1 Förord

Snöplatser Västerort
2010-12-02

RAPPORT- BILAGA 1
2010-12-02

19. Årstalänken (Enskede/Årsta/Vantör) A – YTA

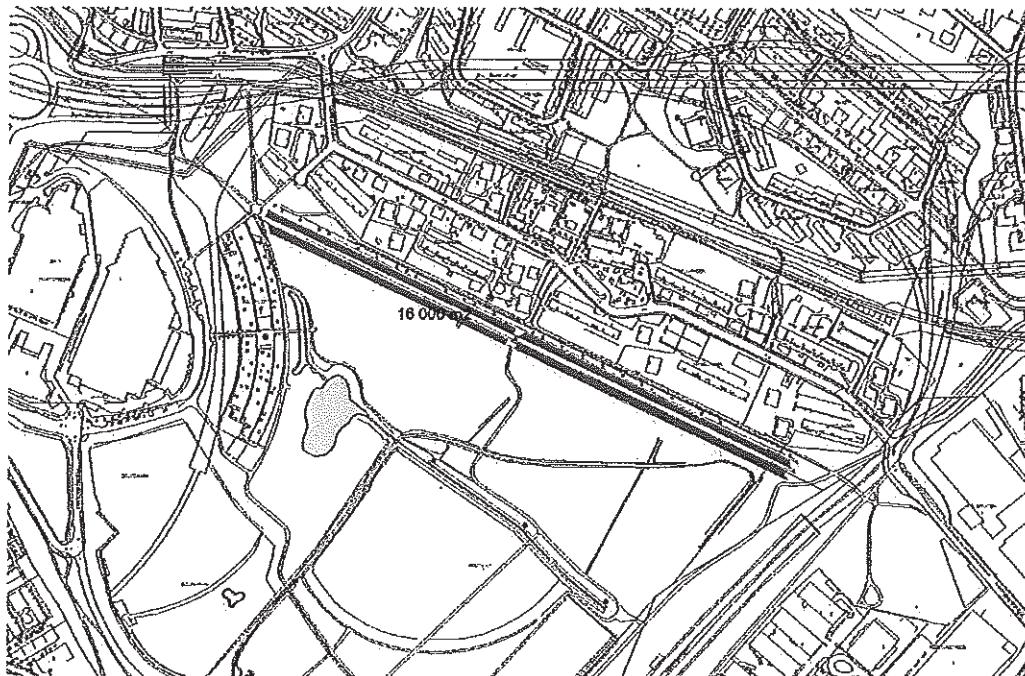
KOMMENTAR: SDF: Opinion emot då finns höghus ca 50 m bort. Ska exploatera senare (Exploateringskontorets yta) då ingår i Årstafältets utbyggnad. Kan förmodligen användas 2-3 år till. Jältebra plats, behöver inte hårdgöras innan. TK: A-yta. Eventuellt kommer ytan att användas för gasledning eller studentbostäder. Expl: Lämplig på kort sikt. Starkt beroende av tidplanen för Årstafältet. Detaljplanering pågår. SBK: Ska bebyggas, men troligen tidigast om 3 år. Byggandet börjar västerifrån. Protester från boende, men kan användas som B-yta till byggstart. MF: A-yta.

20. Råbyvägen (Enskede/Årsta/Vantör) A –YTA (lokal tömning för villaområdet)

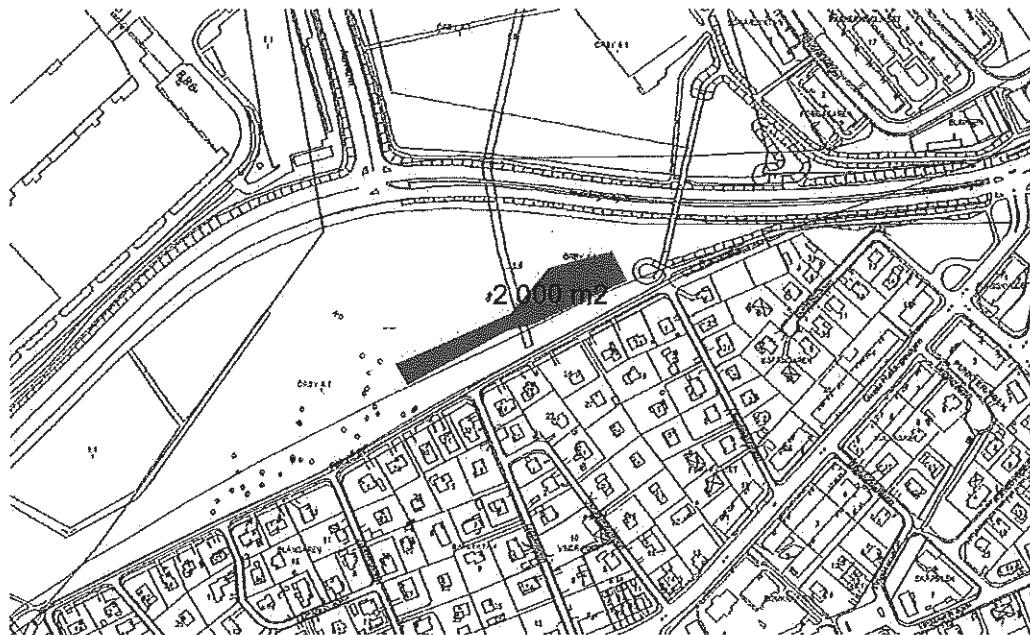
KOMMENTAR SDF: Exploateringsområde. Planen är i dagsläget överklagad av boende (villor). De boende har klagat pga rädska att grundvattnet stiger och att de får in vatten i källarna. **Expl:** Utredningsområde för exploatering, men det bör finnas plats för snö även i framtiden. **TK:** Har inte fått in några skadeärenden. Inte tomtmark, dvs inte fastighetsreglerat. Gammal sandtipp. **SBK:** B-yta med tanke på boende.

21. Rågsvedsvägen (Enskede/Årsta/Vantör) A-YTA

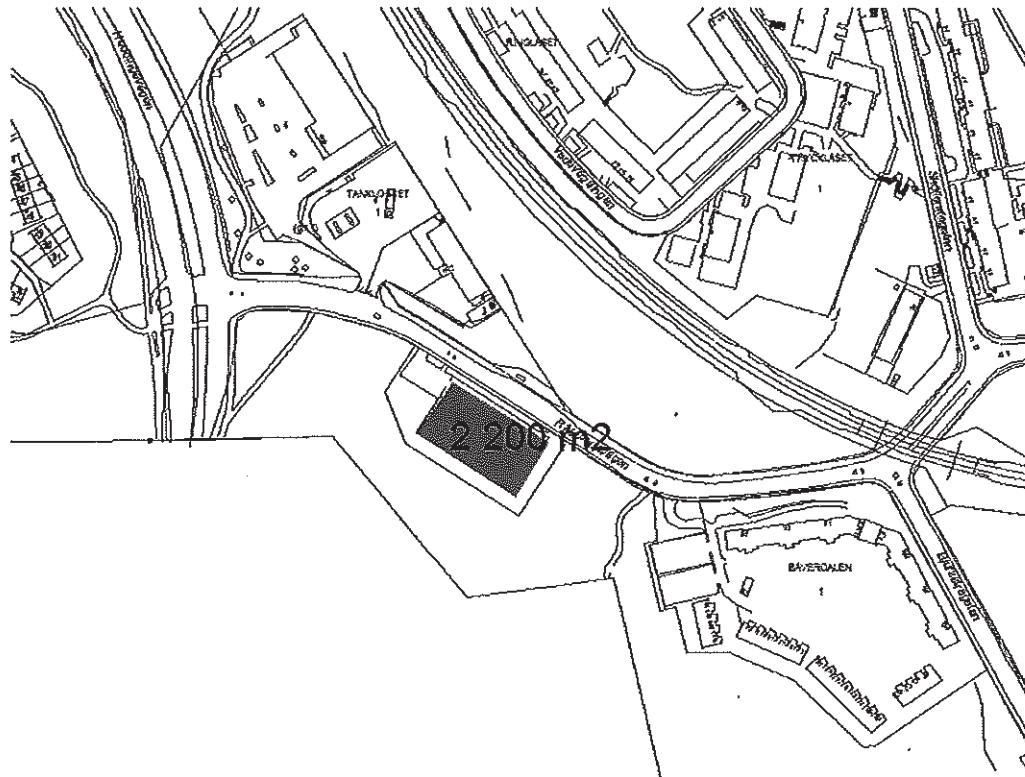
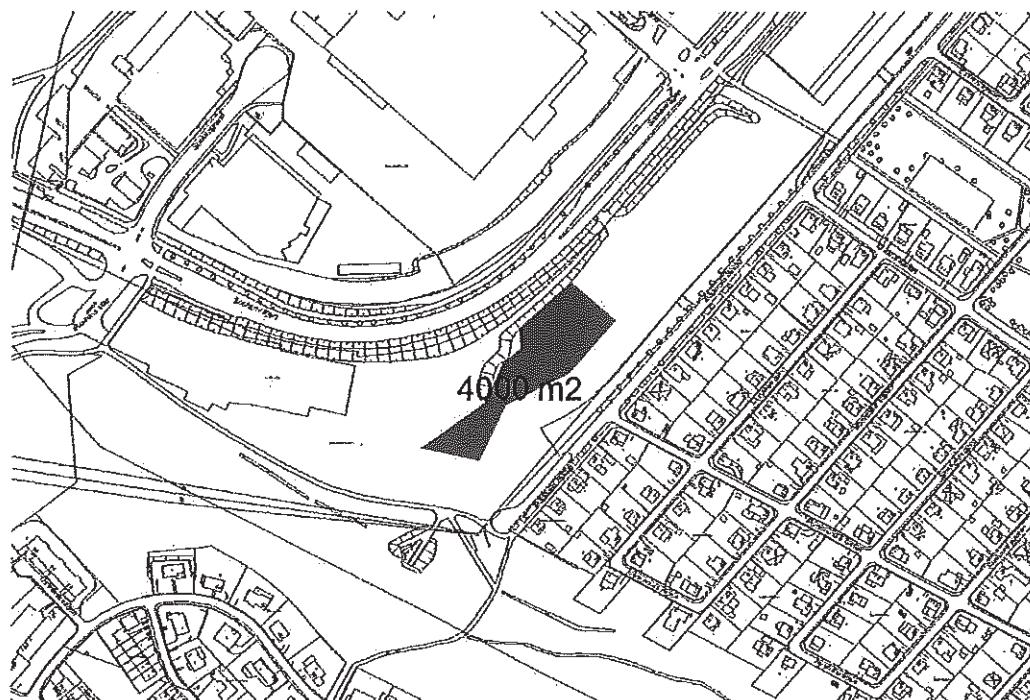
KOMMENTAR: SDF: Kommer att planläggas som industrimark. Projektet Hagsätrabanan har ansökt om att ha marken som upplag för material. Är en bra plats men behöver få OK

från idrottsförvaltningen. Måste ge OK även i fortsättningen. Kan även använda kringytor.
TK: A-yta, men återställningen bör köpas av idrottsförvaltningen i framtiden.

Expl: Markanvisning för industri planeras, bollplanen kommer inte ersättas varför ytan troligtvis inte heller kommer kunna ersättas. **SBK:** Föreslagen som eventuell plats för tillfälliga studenter. Annars ok. **MF:** A-yta.

22. Bägersta byväg (Enskede/Årsta/Vantör) A-YTA

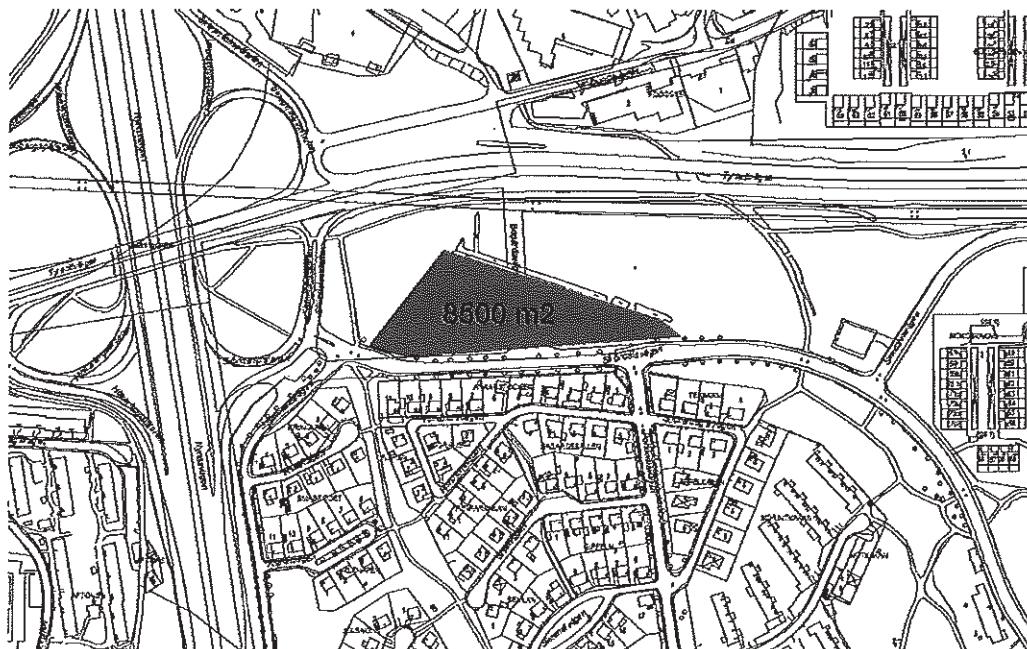
KOMMENTAR: TK: Har upplåtit till SL. Ny infart från Sockenvägen byggs innan vintern. Då torde vibrationsproblemen försvinna och platsen blir A-yta. Expl: Kommer att planeras för bostäder om 3-5 år. Ingen annan markanvändning i dagsläget. SBK: A-yta. MF: A-yta.

23. Sköndalsvägen (Farsta) A-YTA

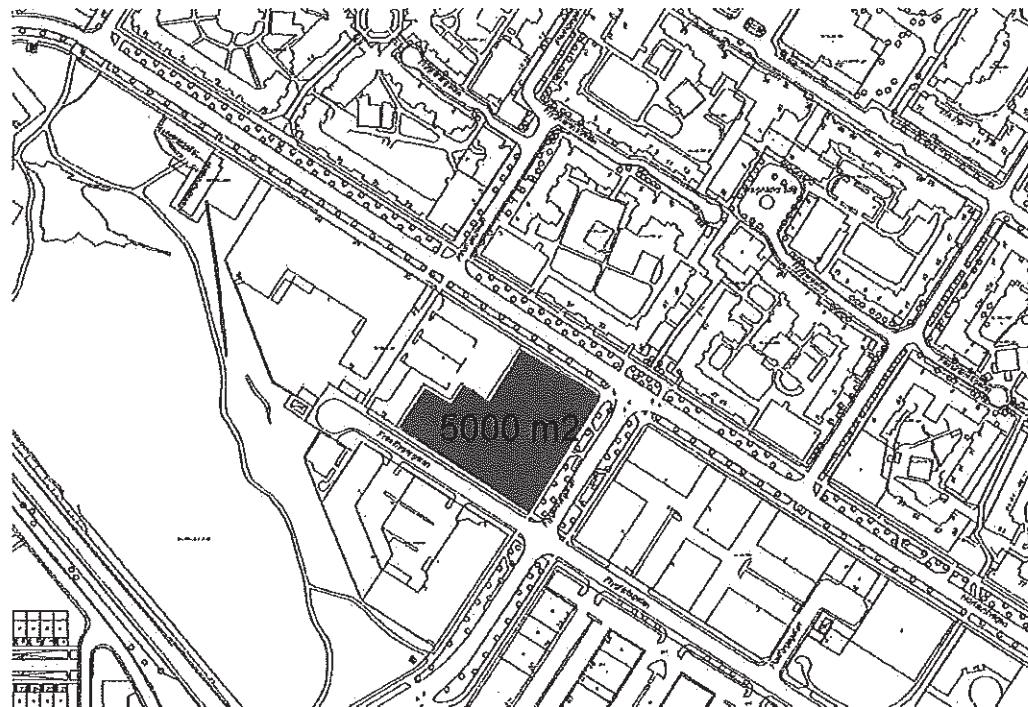
KOMMENTAR SDF: Planläggs för verksamheter nu i år (plantage + annat). Kan förmöjligen användas ett par år till. Biogasledning ska fram då biogasverk ska byggas vid Flaten. Byggstart 2012. TK: A-yta, samråd med ledningsdragande verk behövs. Expl: Planerad byggstart våren 2012. Kan användas vintern 2010/2011. MF: A-yta.

24. Flygledargatan (Skarpnäck) A-YTA

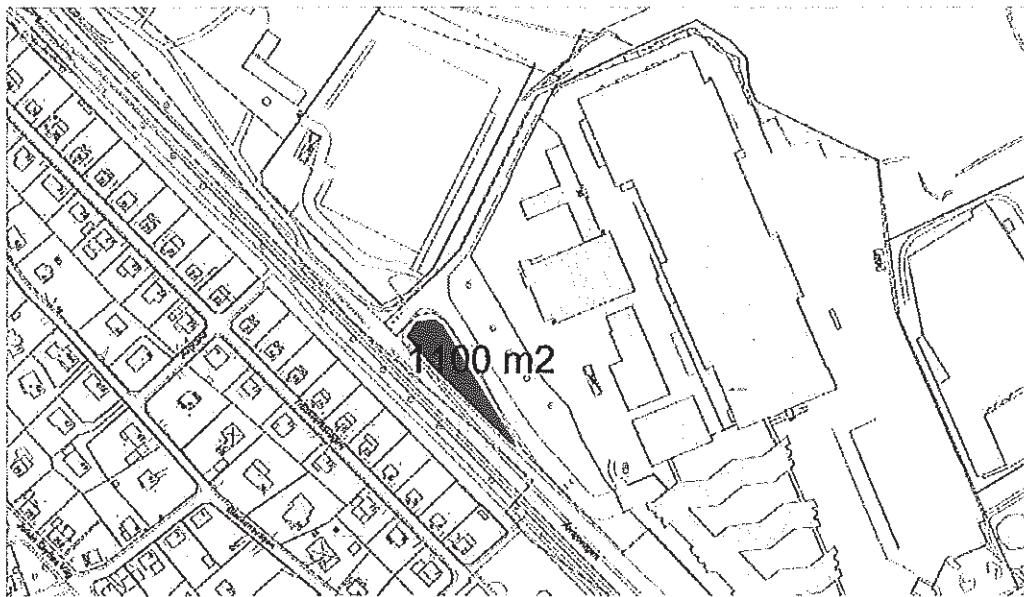
KOMMENTAR: SDF: Cirkusplats. Planer om idrottshall lagda på is. Tänk på att inte höga upp för mycket så att cirkusen ska kunna använda platsen. TK: A-yta. Expl: Fortfarande fungerande. Observera att området utgör tillrinningsområde för Flatensjön. Ingen annan användning i dagsläget. SBK: A-yta. MF: A-yta.

25. Vid Ericsson (Älvsjö) A-YTA

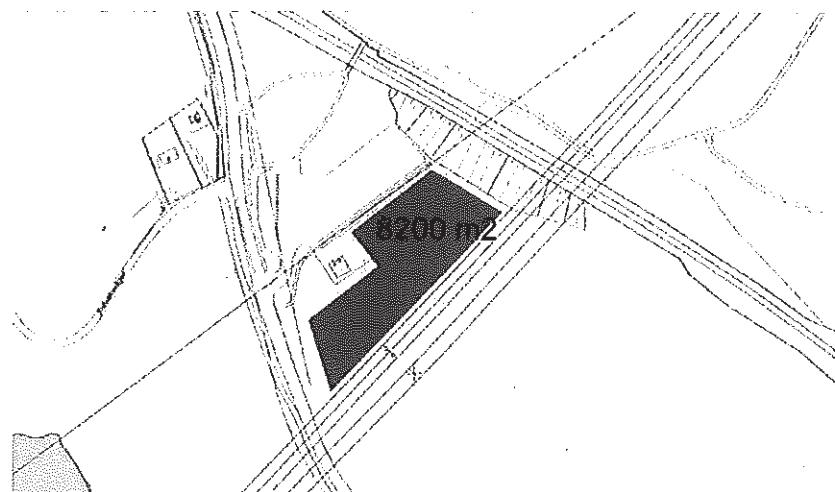
KOMMENTAR: SDF: Ericsson dumpar sin snö där, kontakt är tagen med Exploateringskontoret. TK: Transporter på fastighetsmark. Expl: Planlagd som industrimark, snötipp möjlig tillsvidare i väntan på att marken arrenderas ut. Annan markanvändning planerad. **SBK:** A-tyta. Bollplanen intill markanvisad, men byggherren avvaktar för tillfället. **MF:** A-tyta.

26. Magelungsvägen (Farsta) A –YTA

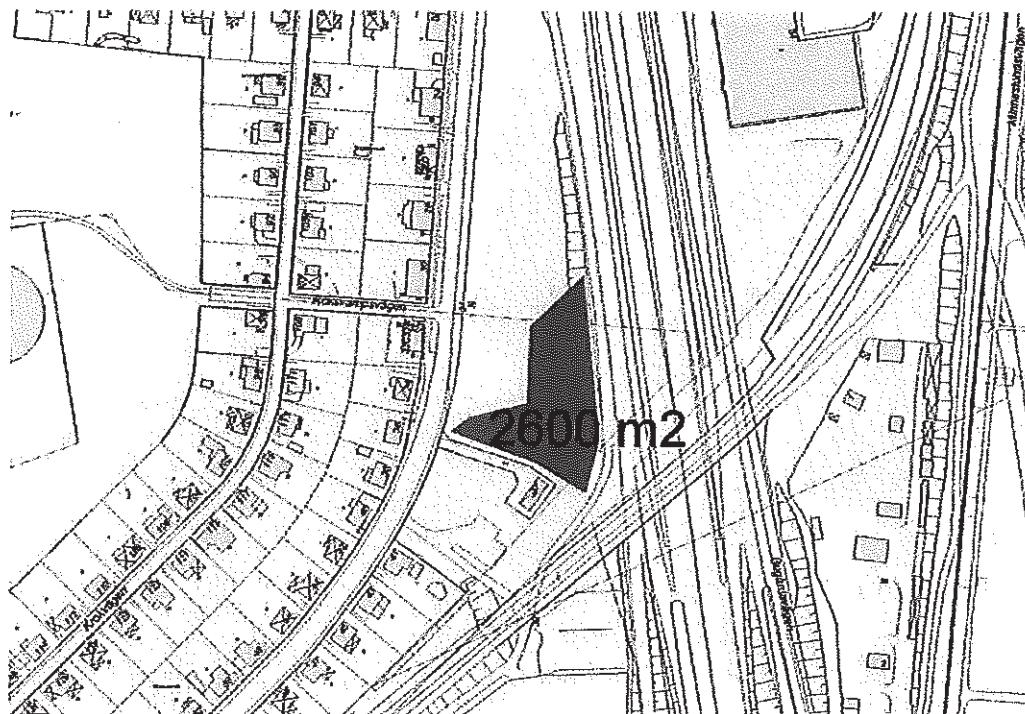
KOMMENTAR: **SDF:** Finns mycket bråte på platsen och den behöver därför rensas. Ingen har upplåtelse för den. Finns ytterligare del i anslutning som hör till Vantör. RR entreprenad har ett arrende där idag TK: A-yta. Trafiksäkerhet kanske kan lösas med tillfällig hastighetsbegränsning. Kontakt tagen. **Expl:** Kräver passage över annan markägares fastighet. Ingen annan markanvändning i dagsläget. **MF:** B om avrinning till Fagersjöviken. Magelungen har ej "god"status. MF anser, mot bakgrund av att Fagersjöviken/Magelungen är vattenförekomst med "ej god status", att ytan bör klassas som B-yta.

27. Tallkrogsvägen 37/ Nynäsvägen (Farsta) A- YTA (bära ut)

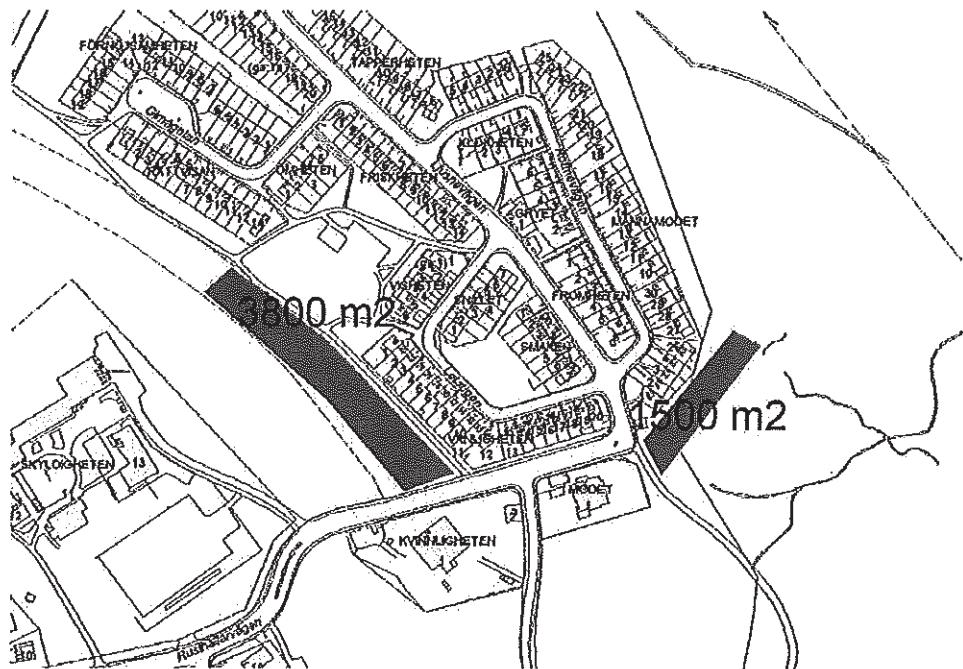
KOMMENTAR: SDF: Inga byggplaner. Tillfälligt upplag för sand. Hur ser det ut med tillgängligheten? Villaägare kommer att klaga. TK: Kan användas för att bära ut snö med lastmaskin. Expl: Ytan är tillgänglig så länge inte andra markanspråk finns. SBK: B-yta med tanke på de boende. MF: A-yta.

28. Rusthållarvägen x 2 (Skärnäck) A – YTA

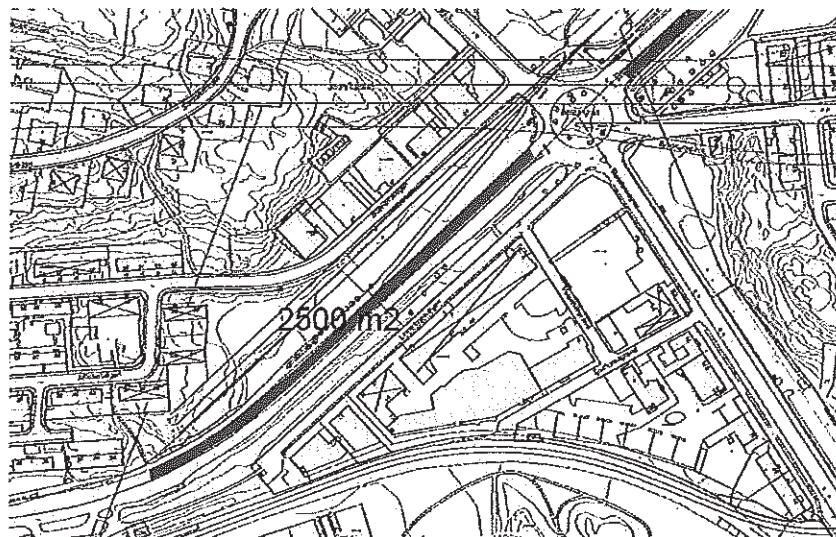
KOMMENTAR: SBK: B-ytor. Ingen bra plats med tanke på rekreationsområden, de boende och naturreservatet. TK: A-tyta. Expl: Ytan är tillgänglig så länge inga andra markanspråk finns. MF: Östra delen inom Nackareservatet troligtvis inte lämplig.

30. Johanneshovsvägen (Enskede/Årsta/Vantör) B-YTA

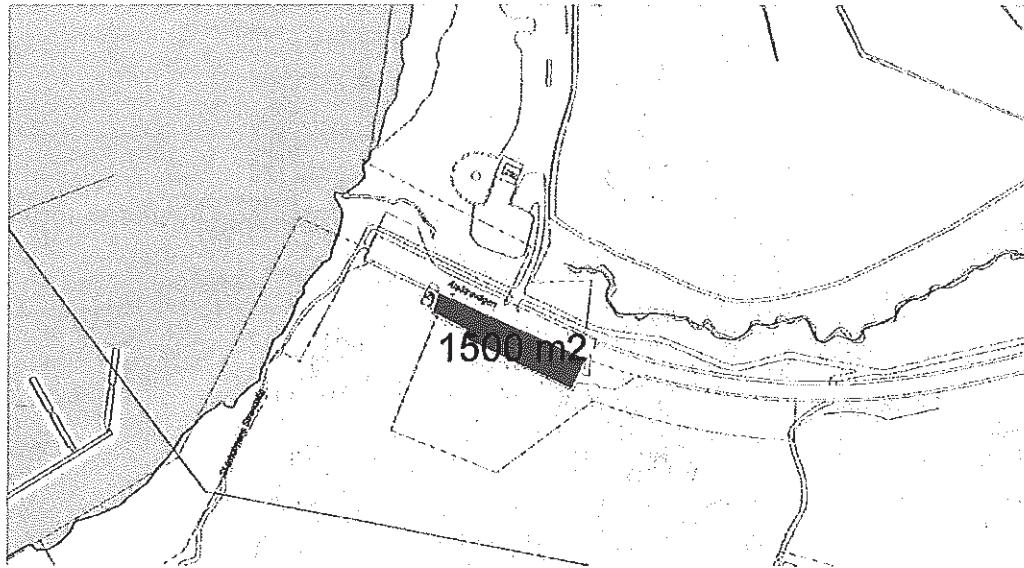
KOMMENTAR SDF: Befintligt 4-körfält görs förslagsvis om till 2-körfält.

TK: Bara sidan som väster om rondellen som fungerar, dvs norra körbanan. Om en lösning används där GC-trafiken kommer fram, är platsen ok enligt Trafikplaneringen.

Expl: 2500-delen avses bebyggas ca. 2015 del 3 av planläggningens etapper kring Årstastråket. **SBK:** Troligen ok fram till att byggnation påbörjas. **MF:** A-yta.

31. Parkeringen Sätrabadet (Skärholmen) B-YTA

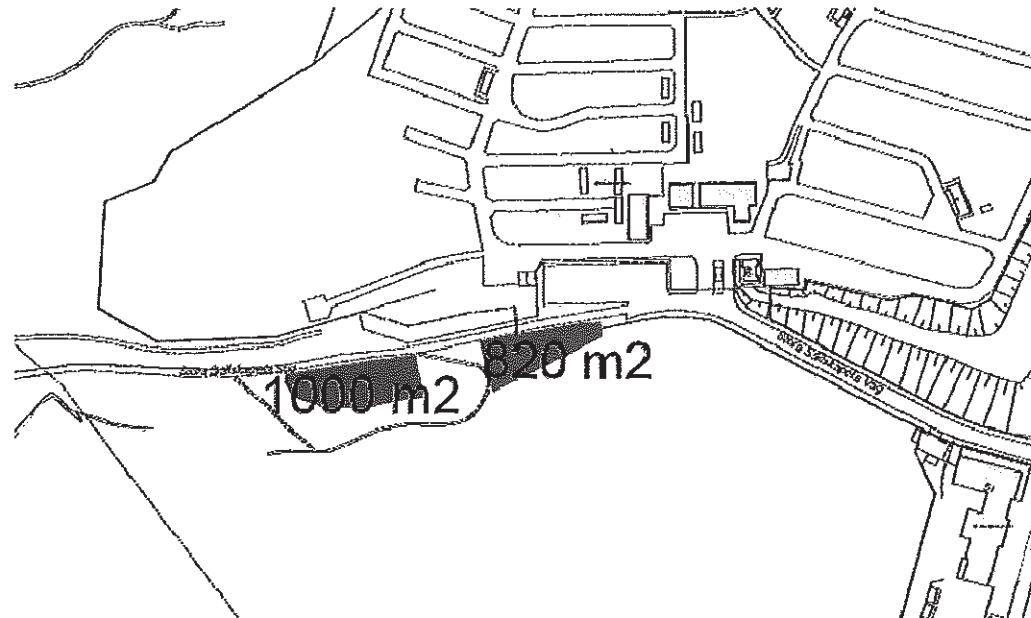
KOMMENTAR: TK: A-yta. Lite ytavrinning. Expl: Tillgänglig för snö, naturreservat. SBK: B-yta. Ok om ingen negativ inverkan på Sätraån. Staden har satsat stora resurser på åns vattenkvalitet. Reservatstillstånd behövs. MF: Grupp som jobbat med Sätraån, stadsdelsförvaltningen. Alldeles vid primära skyddszonerna och i Sätraskogens naturreservat.

32. Bredängs camping (Skärholmen) B –YTA (Slättgårdsvägen/Bredängsvägen först)

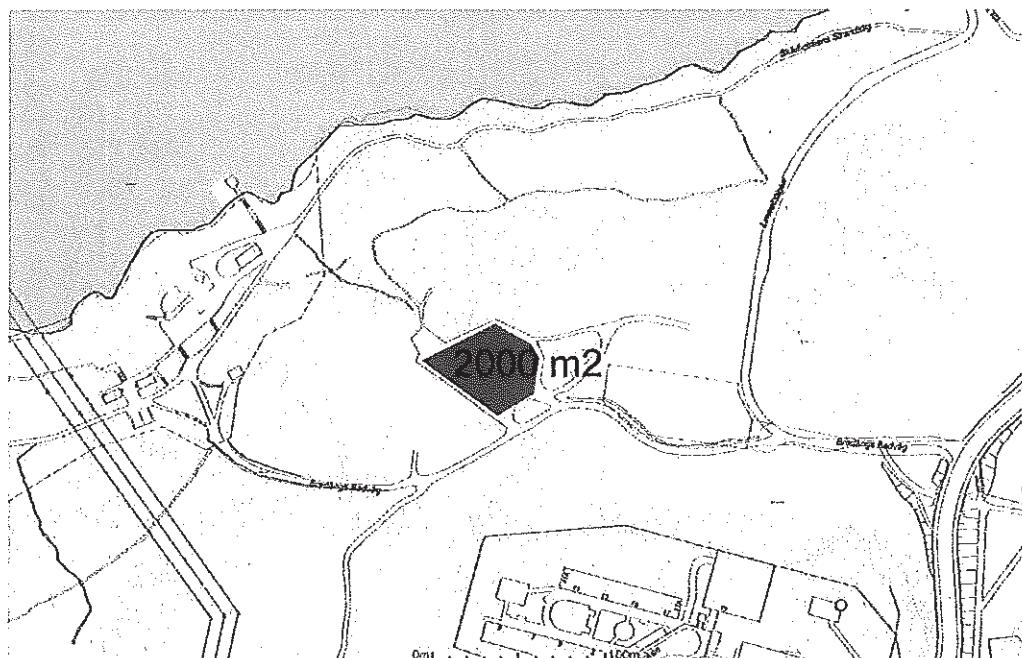
KOMMENTAR: MF: TK: A-yta. Expl: Ytan är tillgänglig så länge inte andra markanspråk finns. SBK: B-yta då inne i reservatet. Reservattillsänd behövs. MF: Ligger inne i reservatet.

34. Gubbängsfältet (Farsta) B –YTA

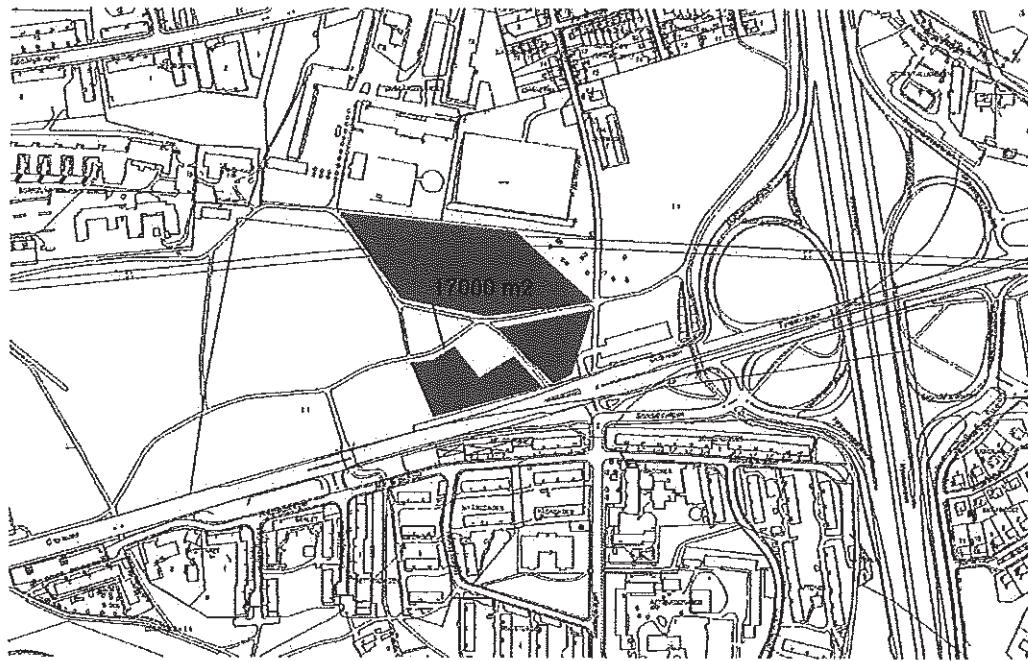
KOMMENTAR: **SDF:** Sköts av idrottsförvaltningen. Ska få hjälp av idrottsförvaltningen att skrapa av snö. Var går biogasledningen? **TK:** B-yta, önskemål från Idrottsförvaltningen. Samråd med ledningsdragande verk behövs. Ytornas läge kan förändras. **Expl:**

Utredning pågår av Gubbängsfältet för kommande idrottsaktiviteter och eventuellt visst bostadsbyggande. Ytan fungerar på kort sikt men på lång sikt mer osäkert. **SBK:** Ok, men kan dra igång planarbete om något halvår. **MF:** A-yta.
